根据消防审图意见：7、11、12、15栋（建施图）核心筒前室穿套导致疏散门开启方向与疏散方向不一致，不符合GB 50096-2011第6.2.5条规定。修改如下图：

7、11、12、15栋核心筒标准层平面详图

7、11、12、15栋核心筒标准层立面图

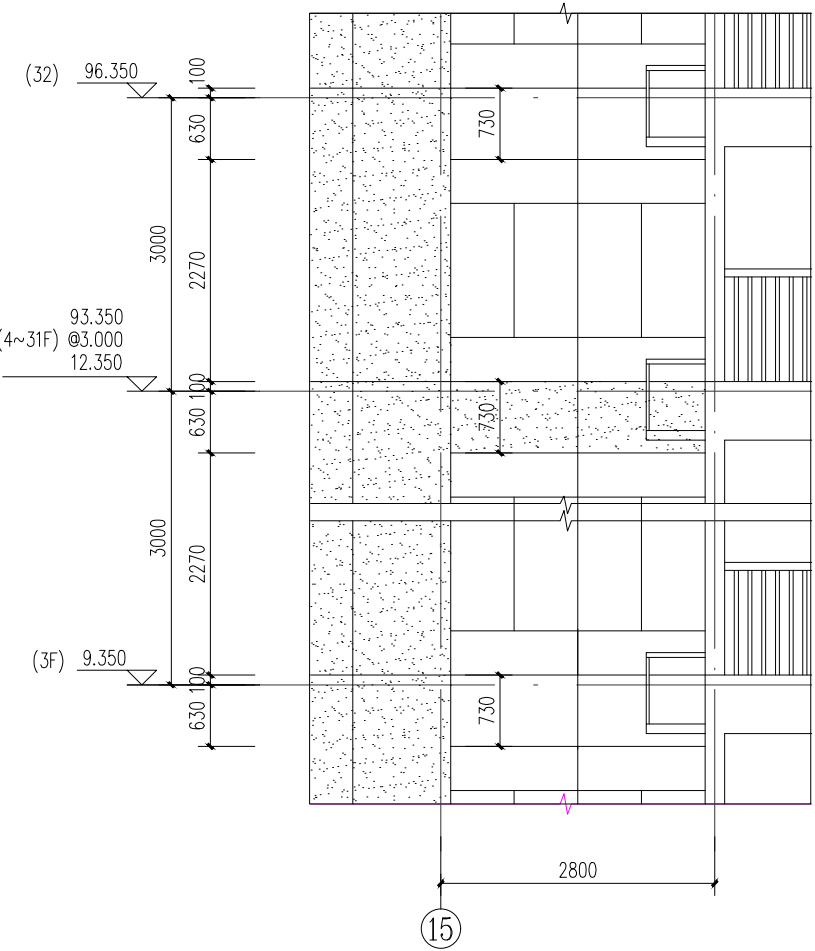
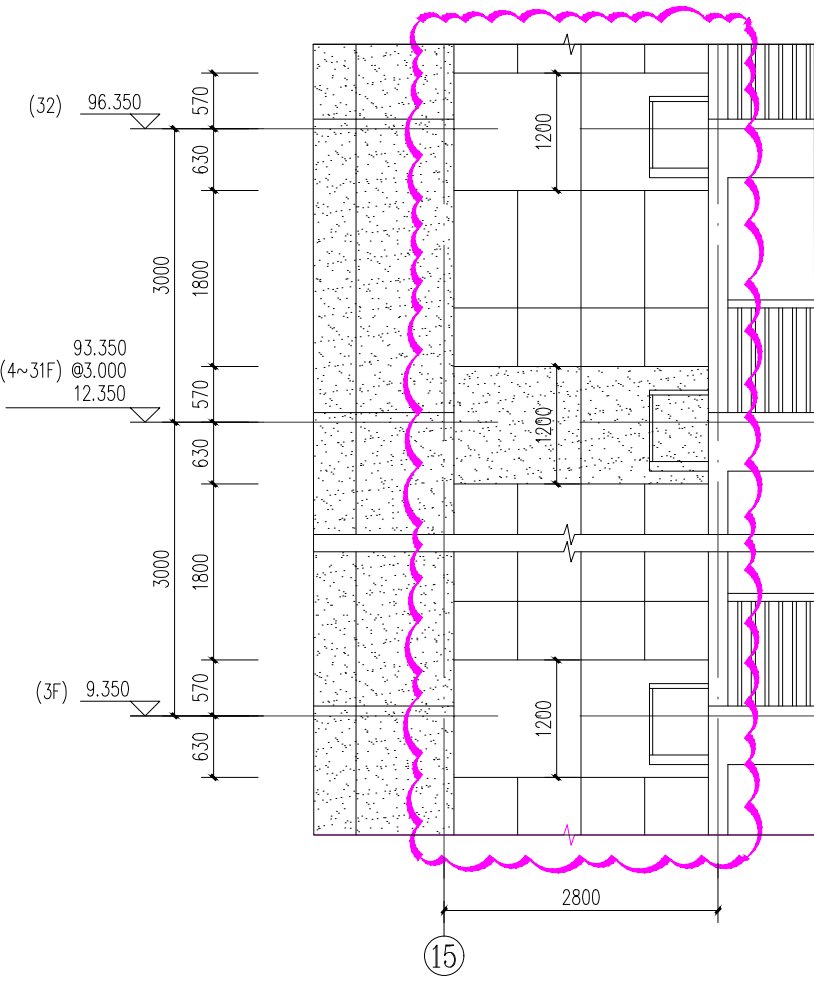
根据消防省图意见：7、11、12、15栋核心筒的窗的上下层之间的实墙高度小于1.2米，不符合GB 50016-2014（2018年版）第6.2.5条规定。修改如下图：

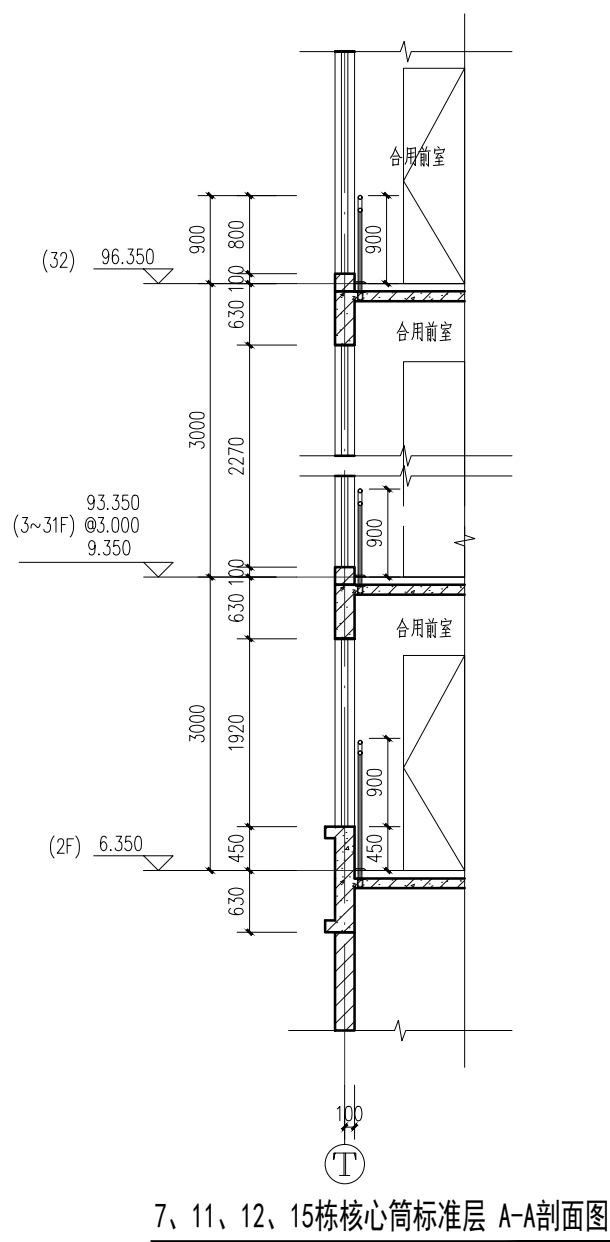
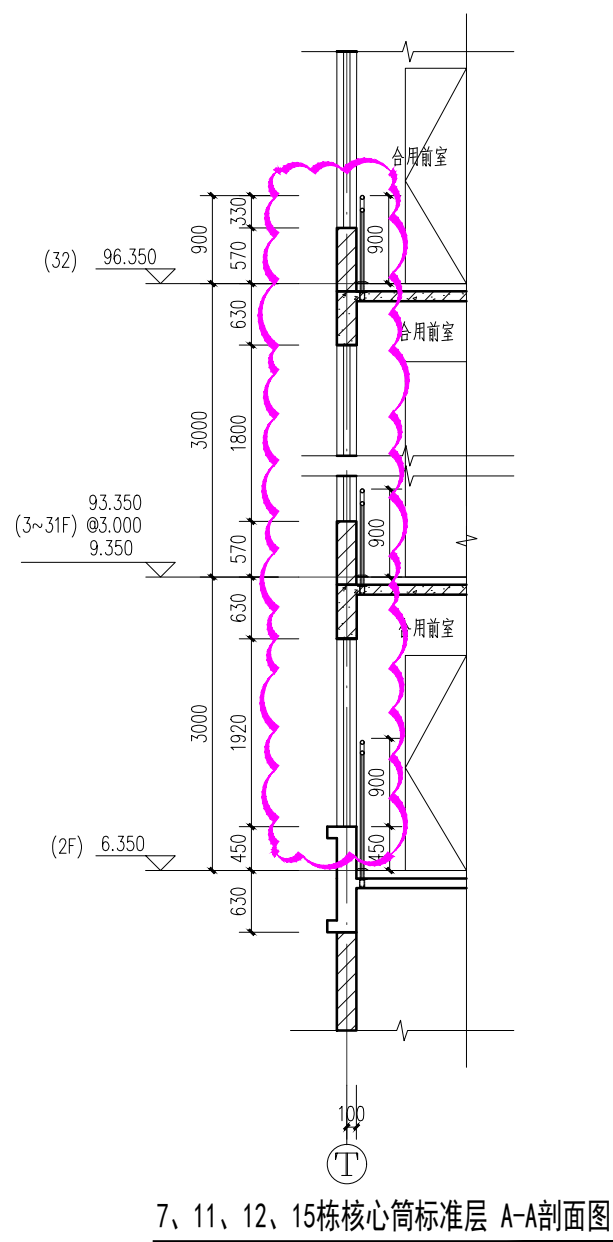
根据消防省图意见：7、11、12、15栋核心筒的窗的上下层之间的实墙高度小于1.2米，不符合GB 50016-2014（2018年版）第6.2.5条规定。修改如下图：

8、10栋核心筒标准层平面详图

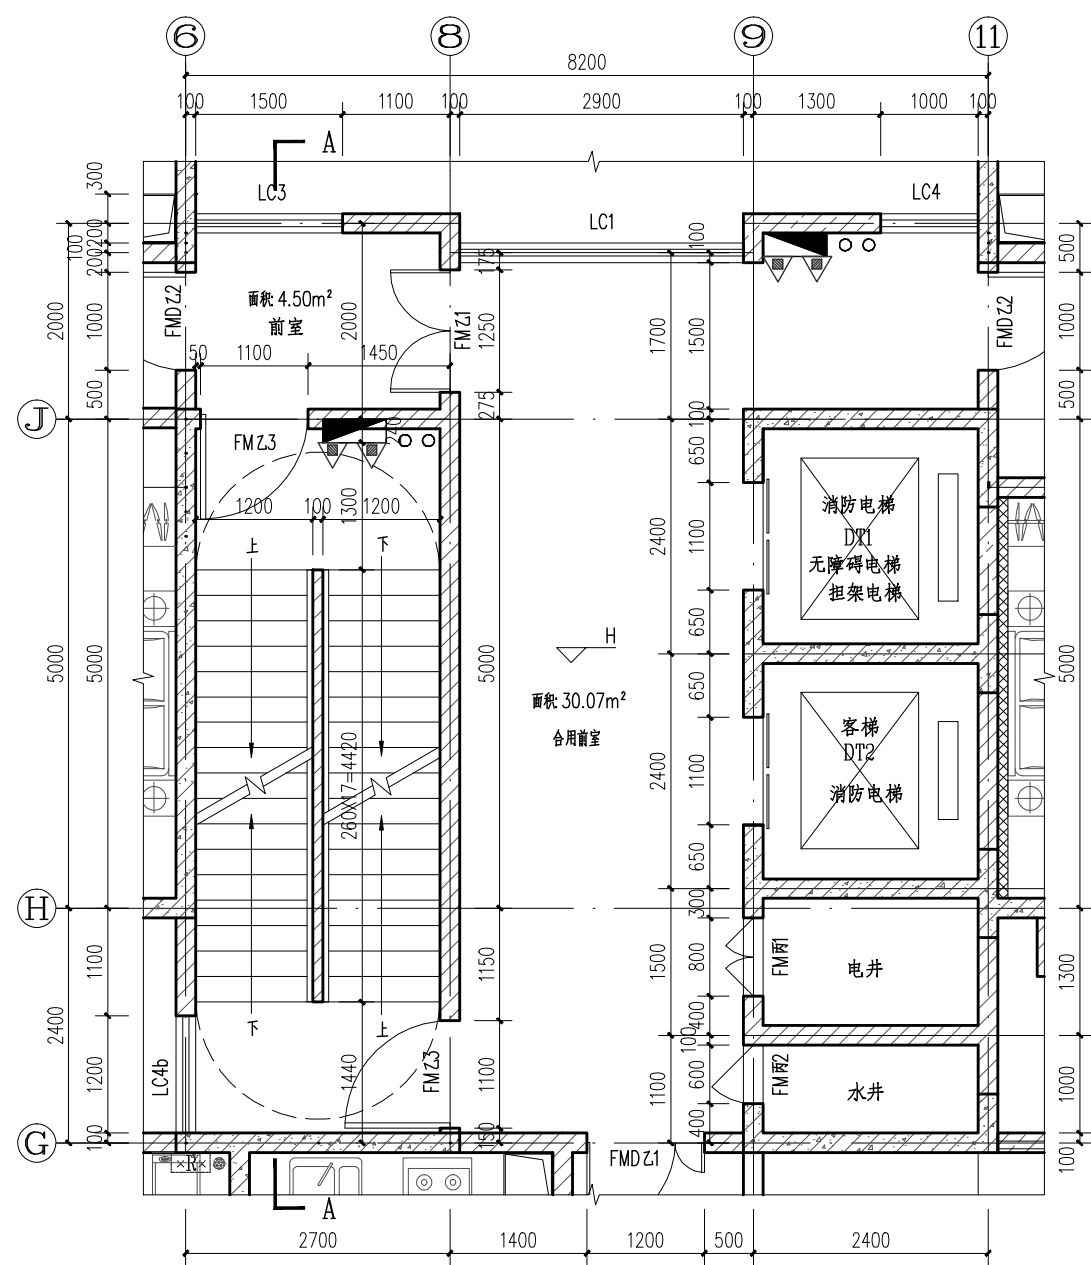
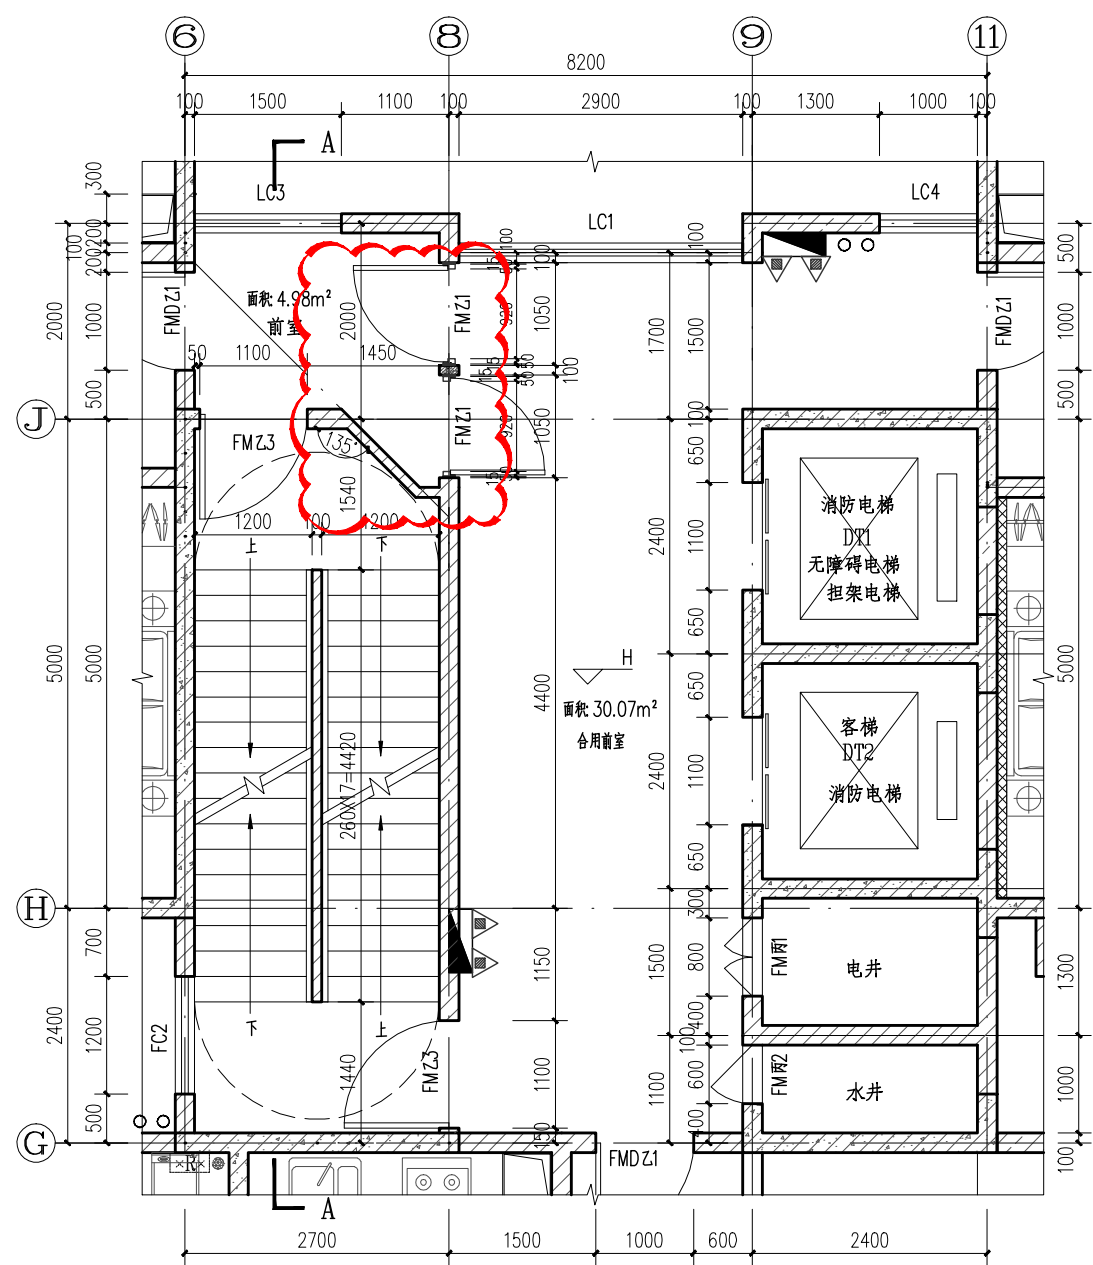
根据消防省图意见：8栋、10栋核心筒前室穿套导致疏散门开启方向与疏散方向不一致，不符合GB 50096-2011第6.2.5条规定。修改如下图：

8、10栋核心筒标准层立面图
修改前

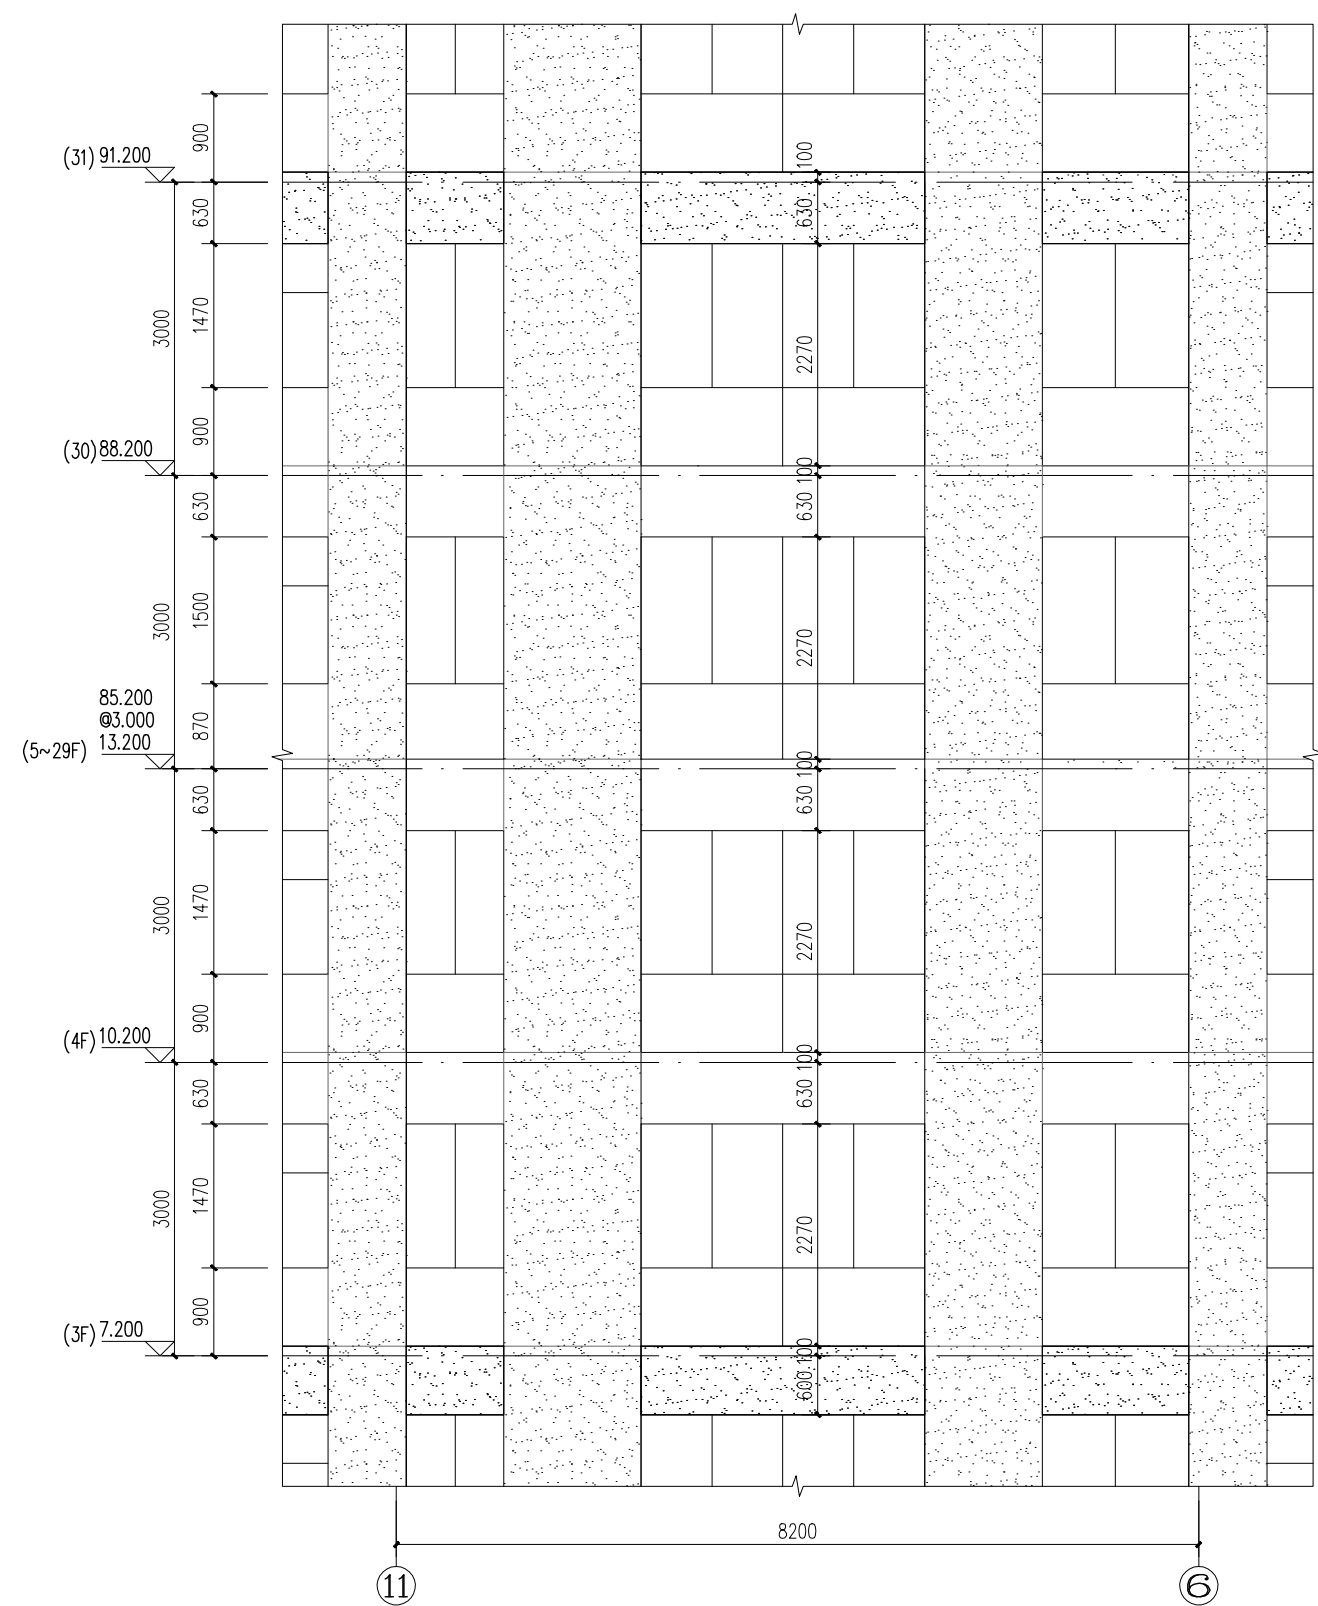
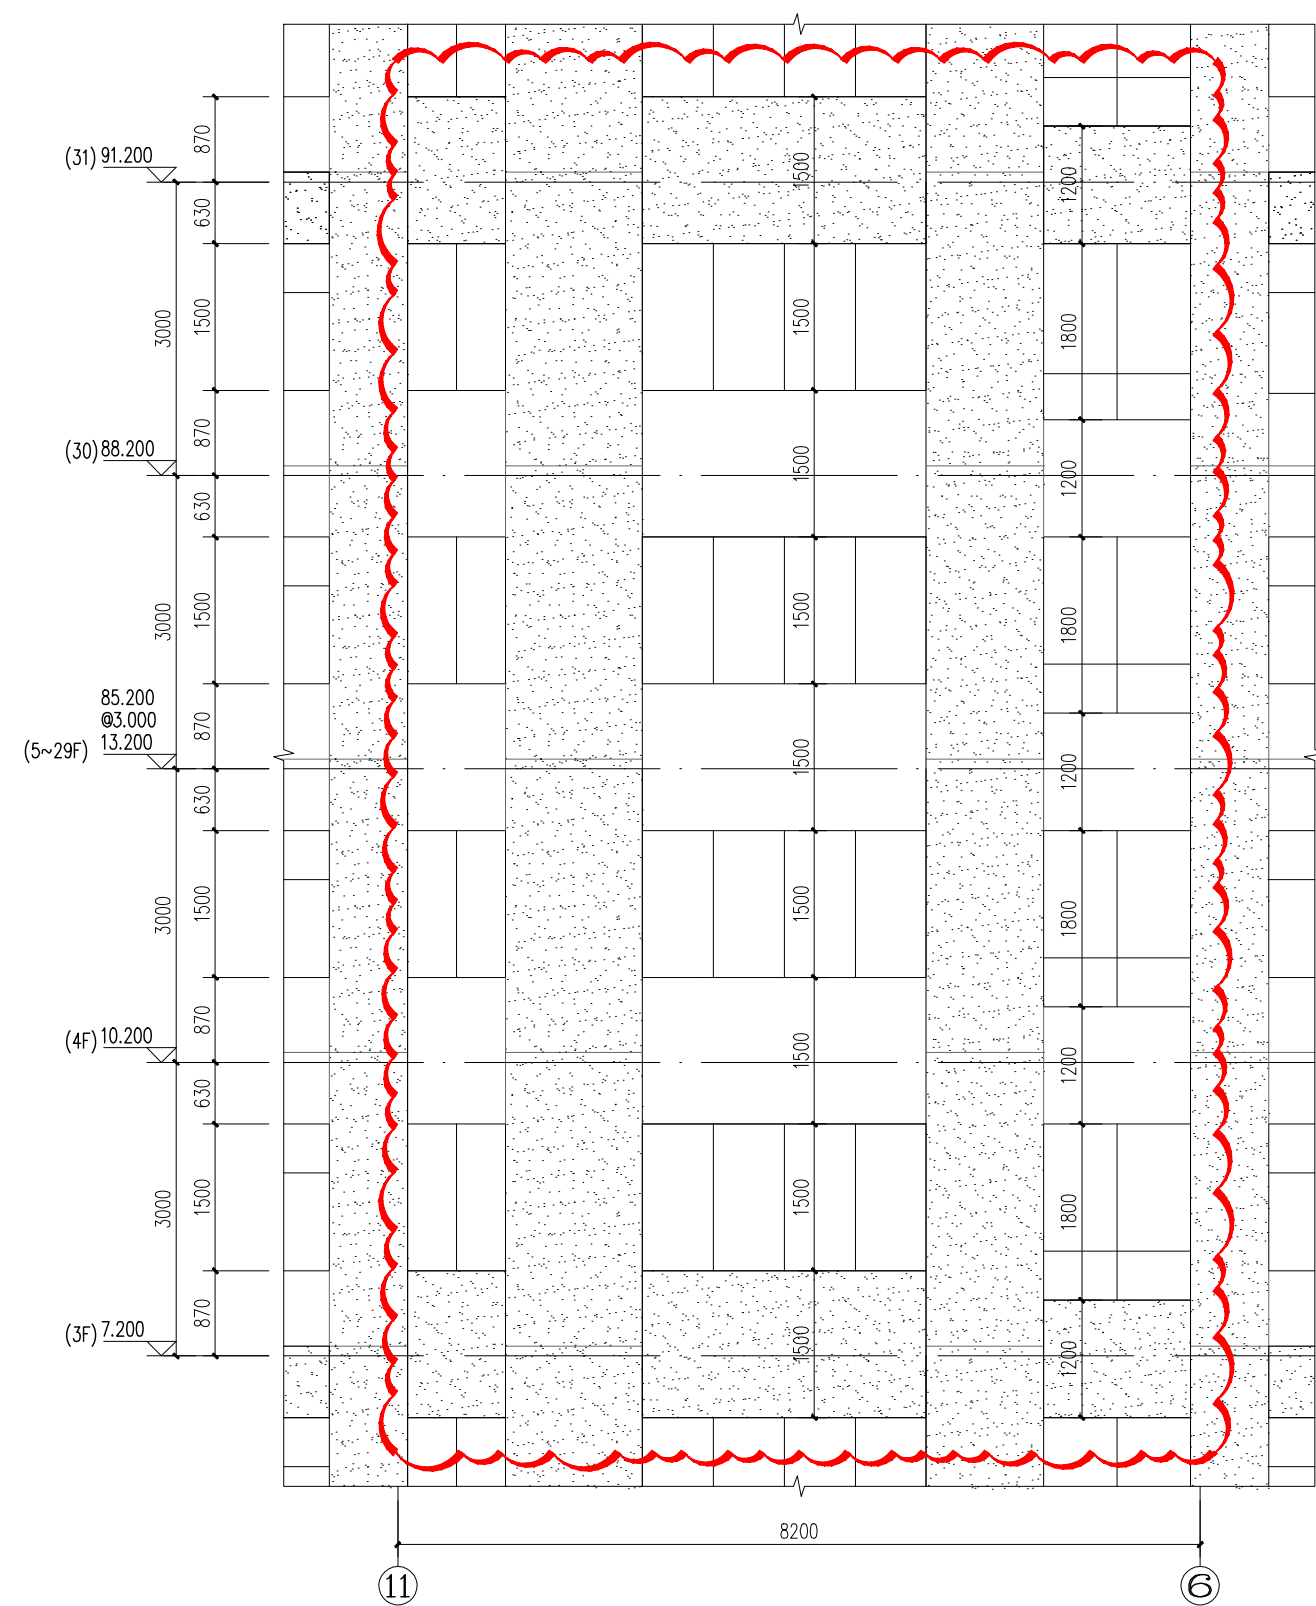
根据消防省图意见：8栋、10栋核心筒的窗的上下层之间的实墙高度小于1.2米，不符合GB 50016-2014（2018年版）第6.2.5条规定。修改如下图：
